Apéndice 2. Respuesta a las alegaciones recibidas

ASUNTO **RESPUESTA AL INFORME RELATIVO A LA PROPUESTA DE PLAN HIDROLÓGICO DE LA GOMERA**

RESPUESTA AL INFORME REFERIDO A LA PROPUESTA DE PLAN HIDROLÓGICO DE LA GOMERA

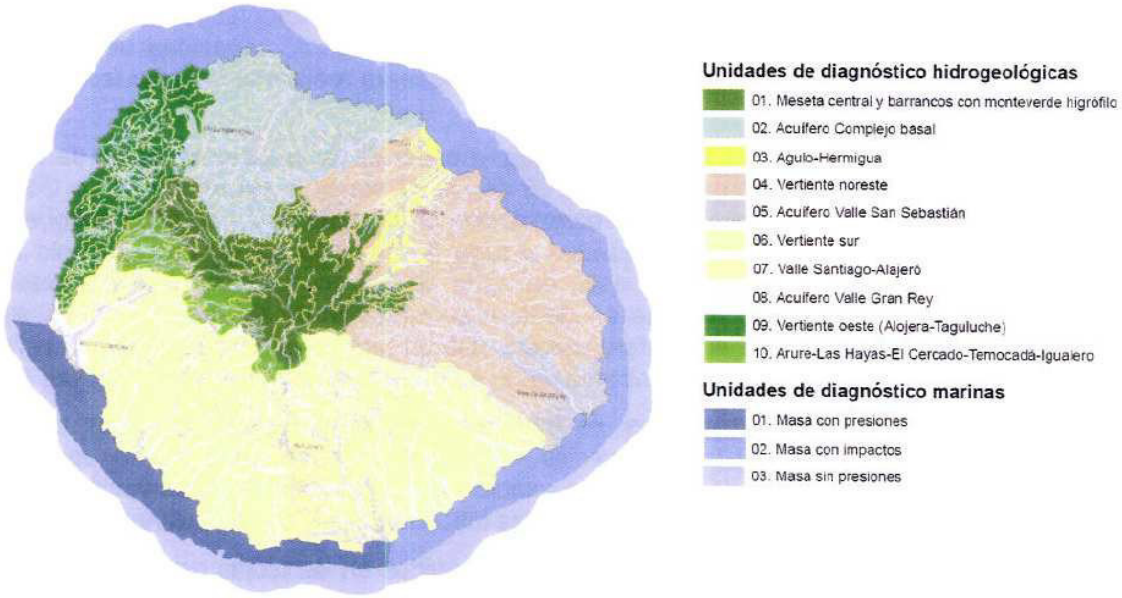
Comentario nº33:

1. Se incluye un apartado "2. Síntesis de la problemática. Unidades de diagnóstico homogéneas" donde se divide el territorio en unidades de diagnóstico desde el punto de vista hidrográfico atendiendo a factores como presencia de ecosistemas dependientes del agua, infraestructuras hidráulicas existentes y presiones (usos con mayor demanda de agua, depuradoras, vertederos, contaminación, presencia de industrias, etc). Las unidades resultantes son 10 unidades terrestres y 3 marinas que se muestran en la imagen adjunta.

Además de que a juicio de quienes suscriben se entiende que este apartado debería formar parte de la Memoria Informativa y no de la de ordenación, no se explica en el documento qué relación existe entre las unidades de diagnóstico y las propuestas de ordenación del PHI-LG.

Respuesta nº33:
